ご指摘事項について

令和3年4月26日
資源エネルギー庁

第4回のご指摘を踏まえ御議論いただきたい事項

【水素・アンモニアモデルプラント燃料費とCO2対策費の考え方（案）】

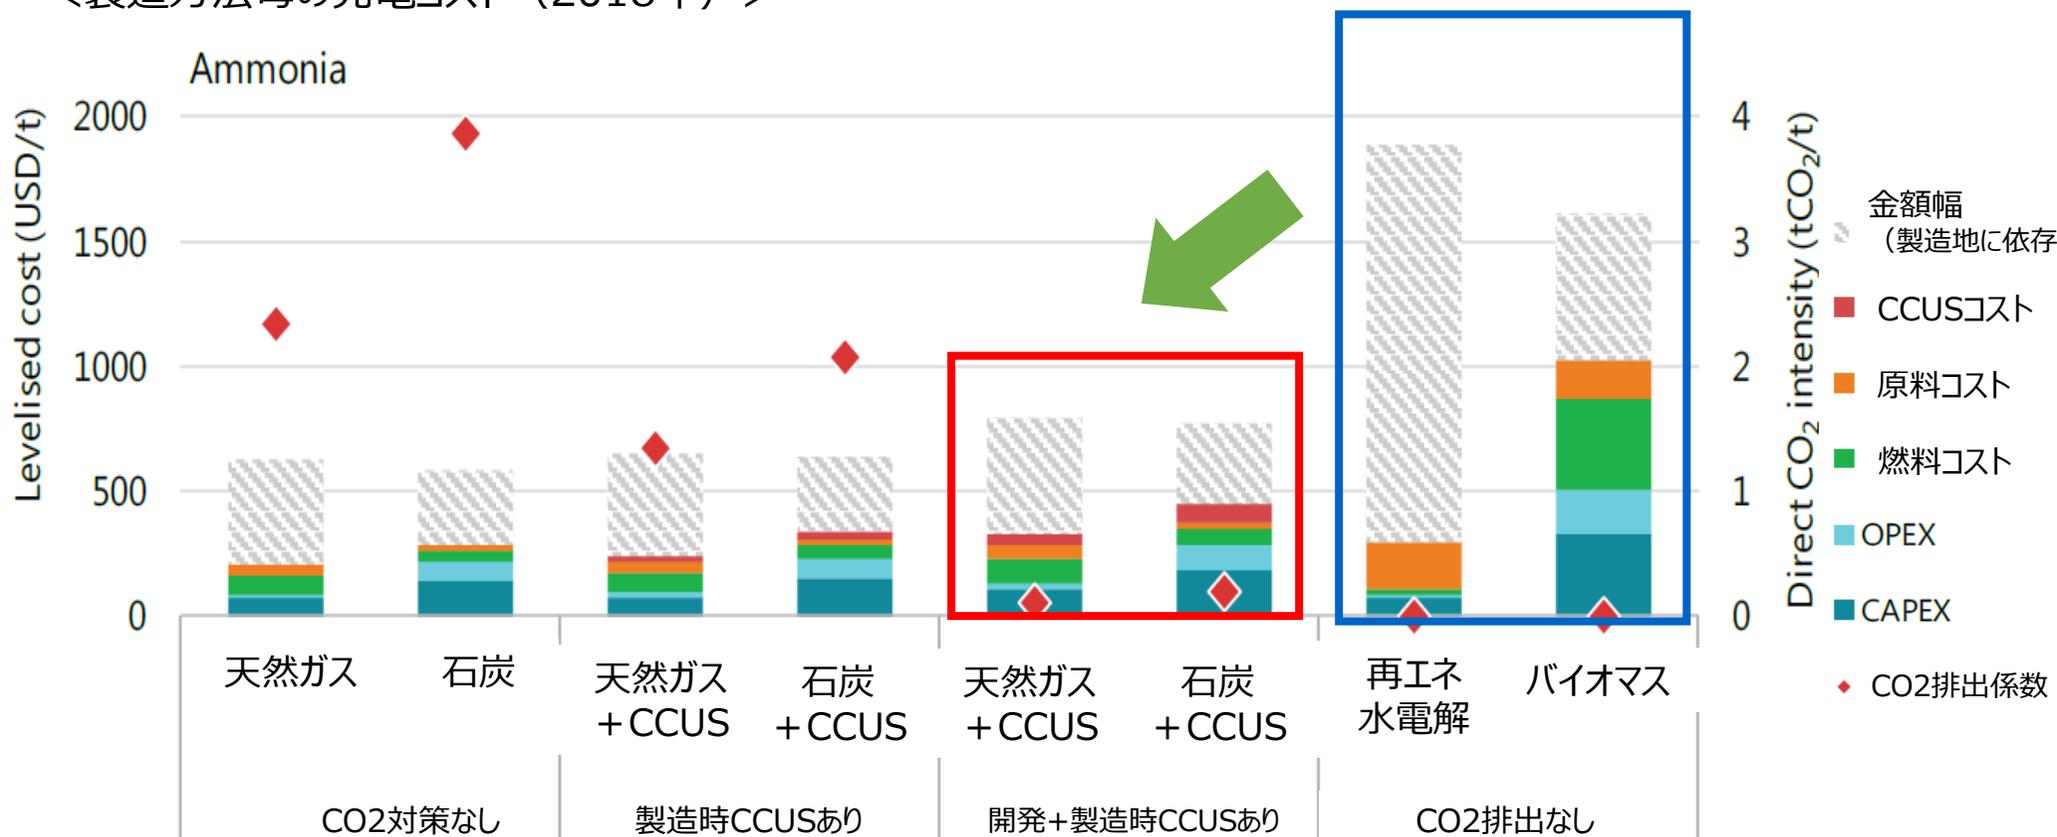
- 第4回WGにおいて、委員から「グレーアンモニアについてCO2対策費費用を計上しないのは、広く社会的コストを含むという全体整理と整合性が見つからないのではないか」という御指摘があった。
- IEAでは、水素・アンモニアについて、燃料費の中で輸送費、CO2対策費など含めた形で検討がなされている。今回の発電コスト検証WGでは、IEA同様の整理を用い、CO2対策費が含まれているブルーとグリーンの水素・アンモニアのみを燃料費の諸元として利用することにしてはどうか。

ただし、今後発電用として水素・アンモニアが本格的に流通するようになり、詳細なデータが入手可能になれば、これに基づきCO2対策費を考慮していく必要があることに留意。

- アンモニア価格は、オーストラリア・中東で製造し日本に輸送した価格の平均値を用いる。水素価格は、アンモニア価格に、さらに水素を取り出す工程分の費用を上乗せした値を用いる。

(参考) 2015年発電検証WGにおける系統増強費用の試算について

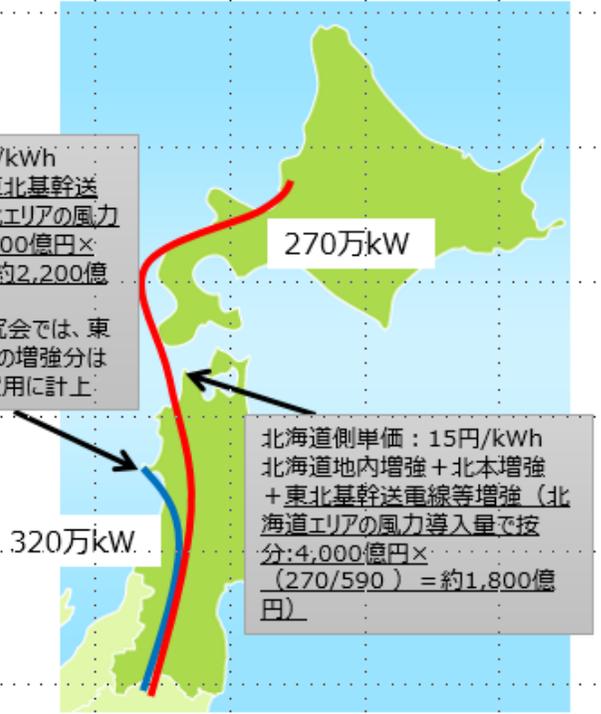
- 第4回WGにおいて、委員から「今回の分析で太陽光や風力が地域偏在しないという前提を置いていることは理解したが、実際には地域偏在している以上、地域偏在を前提とした分析も行うべきではないか」「今回の分析で系統増強費用については含まないという前提を置いていることは理解したが、マスタープランで具体的に明らかになってくるものは考慮すべきではないか」とのご指摘があった。
- 地域偏在については、2015年発電コスト検証WGにおいても「太陽光・風力の導入に地域的な偏在が起こらない」という説明をしていたが、改めてモデルを精査したところ、「地域偏在が起こらない」前提ではなく、「地域偏在するが、系統が理想的な形で整備された状態を仮定し、日本全体で需給が瞬時に調整される」前提となっていた（わかりやすさを優先し、東西の周波数の違いや送電ロスなどは考慮しない単純化されたモデルとなっている）。つまり、すでに地域偏在は概念上、含まれている。
- マスタープランで検討される具体的な系統増強費用は、モデルが仮定する「理想的な系統状態」に至るために、どの地域とどの地域を、どういった順番で送電網でつないでいくのが最も経済合理的かを検討しているものであり、概念的に異なるもの。このため、追加的に計上することはしない。

ただし、系統増強費用については、2015年発電コスト検証WGにおいても「マスタープラン研究会」のデータを元に、仮にある地点とある地点を結んだ場合にいくらかかるのかについて試算を行い「参考値」の位置づけで報告書に含めていた。これに倣い、今回も一定の情報を参考として示してはどうか。

その際、現在、電力広域的運営推進機関において「マスタープラン」そのものが検討されていることから、別途試算を行うことはせず、公表される関連資料をそのまま報告書に含めることでどうか。

(参考) 系統安定化費用：2015年発電コストWGにおける試算結果

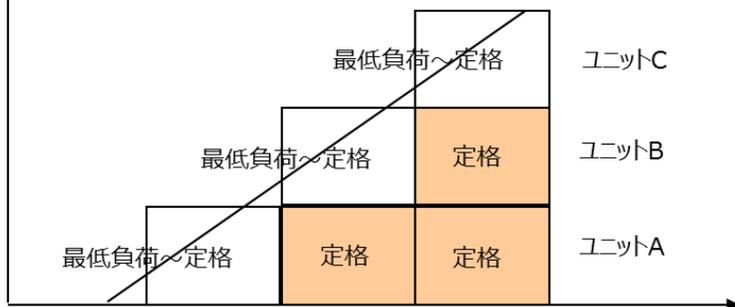
- 第4回WGにおいて、委員から「火力停止・再起動に伴うコストについて、現実には、ガス火力より先に石炭火力が止まり、かつガス火力も定格運転ではなく全て部分負荷運転というケースが見られる。こうしたケースをどう考えるのか」との御指摘があった。
- 御指摘の通り、総合的な調整力を考えると、燃料費の高いガス火力から先に止めるよりも、石炭を先に止めてガスを部分負荷運転した方が経済合理的なケースが起きていると思われる。

ただし、今回のモデルは、需給調整に「価格」の概念が入っておらず、総合的な調整力を考慮して石炭を先に止めた方が経済合理的になる場合があるといった複雑な考慮をすることが不可能。このため、モデルの限界を明記した上で、元案の通り、需給調整に当たっては「ガス」→「石炭」の順で止めることを前提にして分析してはどうか。

(参考) OECDにおける系統安定化費用の議論①

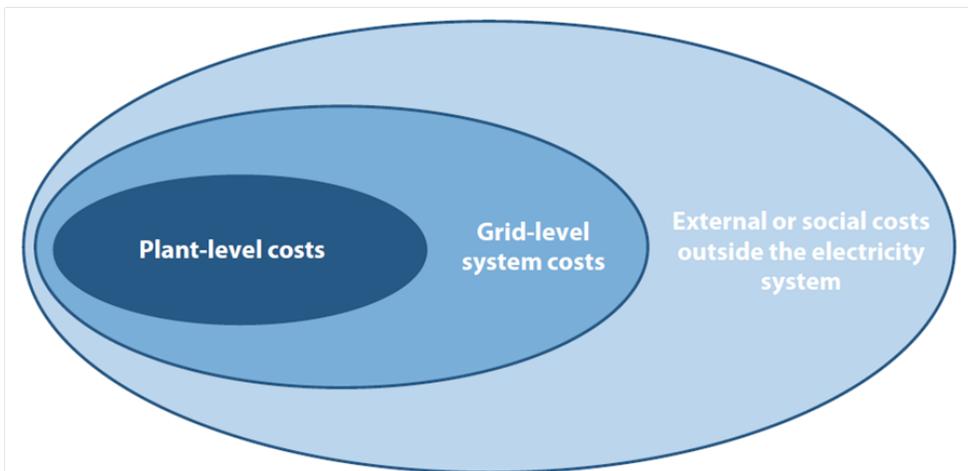
- 第4回WGにおいて、委員から「OECDの外部費用の具体的な項目を明記し、今回の発電コスト検証WGで考慮されている系統安定化費用の項目を比較して示すべきではないか。このことが分析の恣意性排除・客観性確保の観点から有益ではないか」との御指摘があった。
- 御指摘を踏まえ、OECD「The Full Cost of Electricity Provision」の概念整理（レポートの章立て）を一覽に整理した上で、発電コスト検証WGで含むものについて赤枠で囲った。

ただし、発電コスト検証WGで考慮している政策経費は、OECDの概念整理には含まれていない（次ページに表現されていない）ことに留意。
